" MODIFICACIONES PUNTALES NORMAS
SUBSIDIARIAS SAN BARTOLOME "
MODIFICACIONES Nº2 A LA Nº30

NORMAS SUBSIDIARIAS DE PLANEAMIENTO MUNICIPAL DE
SAN BARTOLOMÉ DE LANZAROTE
MODIFICACIONES PUNTUALES Nº2 A Nº30
DOCUMENTO APROBACIÓN DEFINITIVA
DICIEMBRE 1997

MODIFICACION PUNTUAL N°19.

MODIFICACION N° 19 · NUCLEO DE SAN BARTOLOME
MODIFICA: ZONA ORDENANZA Z-1. ALINEACION C/. RUBICON

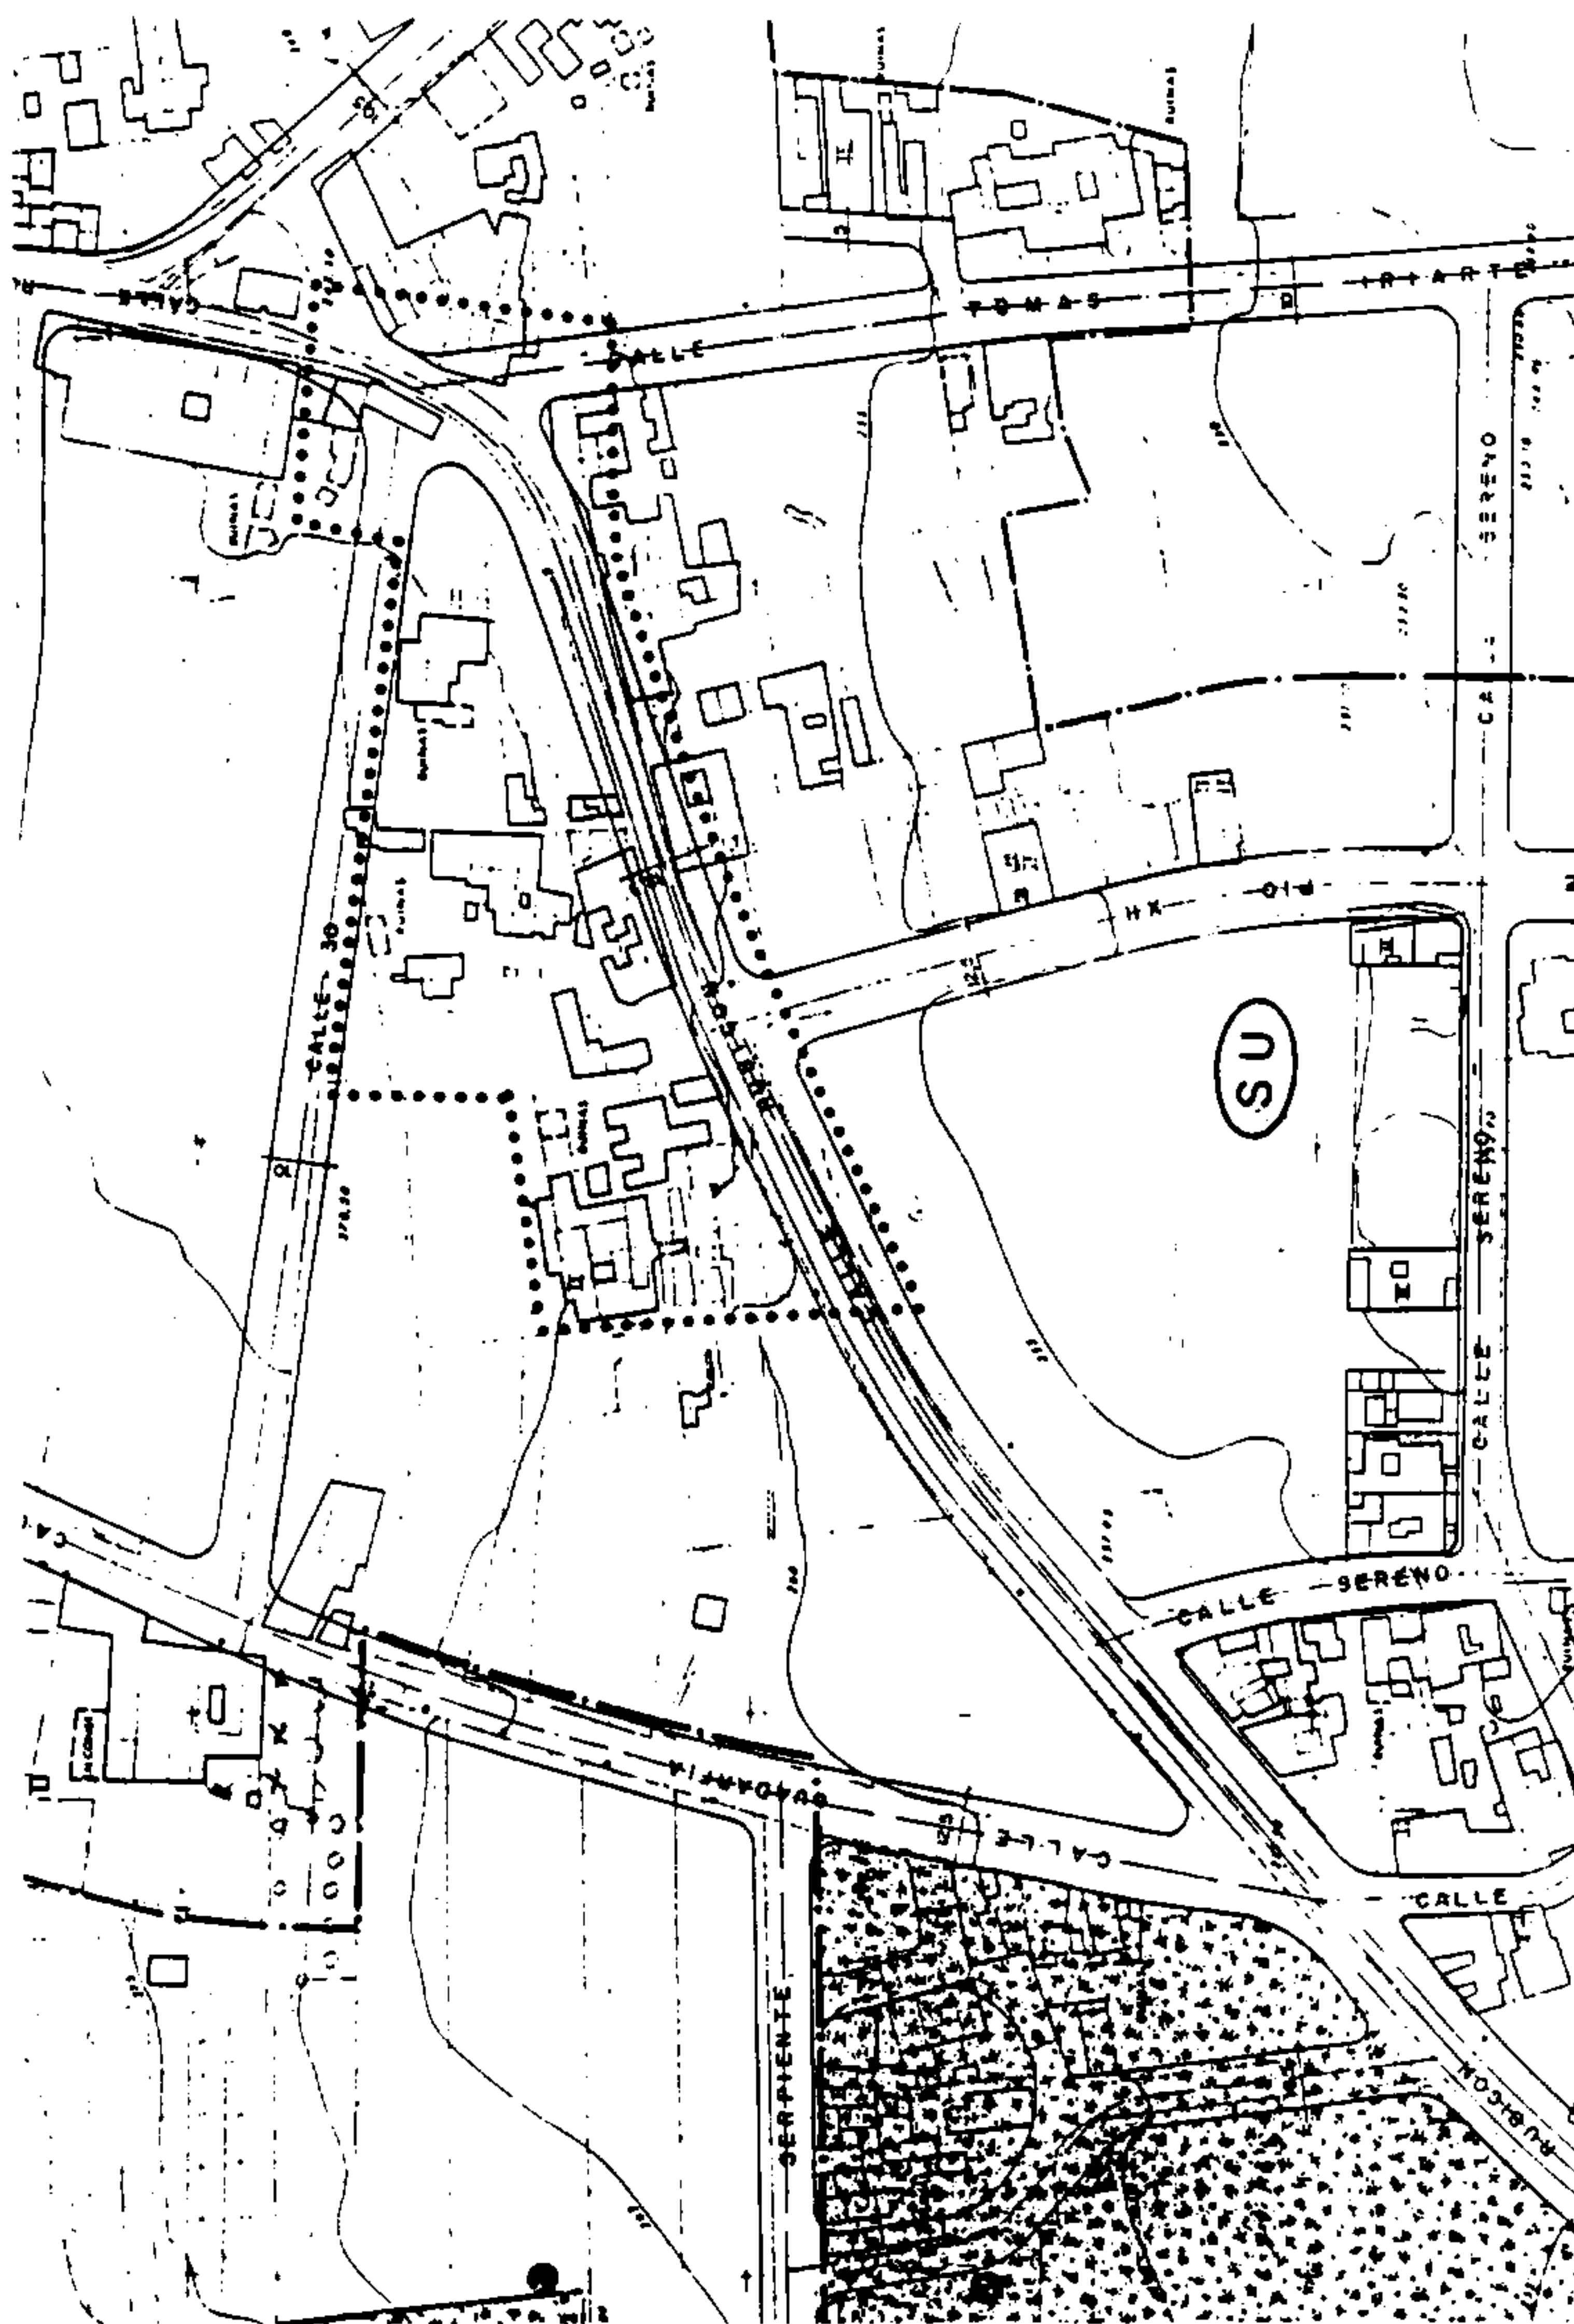
Se propone la modificar parcialmente la alineación de la calle Rubicón a la altura de la calle Tomás de Iriarte. Asimismo se propone en la manzana delimitada por las calles Rubicón, Guadarfía y nº28. modificar en parte. la ordenanza de aplicación. la cual pasaría a ser de ZONA 2 a ZONA 1.

Modificar la alineación de la calle Rubicón en su intersección con las calles Tomás de Iriarte y nº28.

Subdividir, a efectos de aplicación de Ordenanzas, la ordenación de la manzana delimitada por las calles Rubicón, Guadarfía y nº28, siendo de aplicación las Ordenanzas Particulares ZONA 1 y ZONA 2, según se recoge en los planos de zonificación.
